株式会社タカチ電機工業

製品仕様変更のご案内

この度、バンド取手の色仕様（Bタイプ）『MH-197B』『MY-197B』に使用しております材料を変更することになりましたのでご案内申し上げます。

従来品の材質

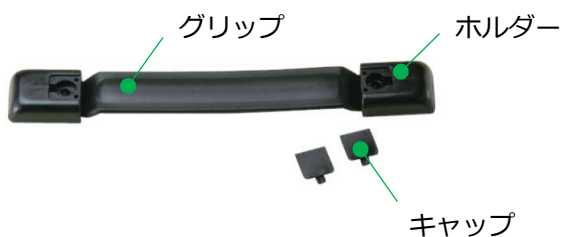
■ 仕様変更内容：材質変更、材質刻印削除

グリップ、キャップ：PP+エラストマー
ホルダー：PC+ABS

※変更品はグリップ、ホルダーの材質表記がなくなります。

グリップ、キャップ：エラストマー
ホルダー：ABS

- 寸法や許容荷重の変更はございません。
- 変更の理由：生産拠点の変更及び従来品材料の価格が高騰している為になります。
- 変更の時期：従来品の在庫が無くなり次第、順次切り替えになります。
- 2022-2024総合カタログからの型番・価格の変更はございません。
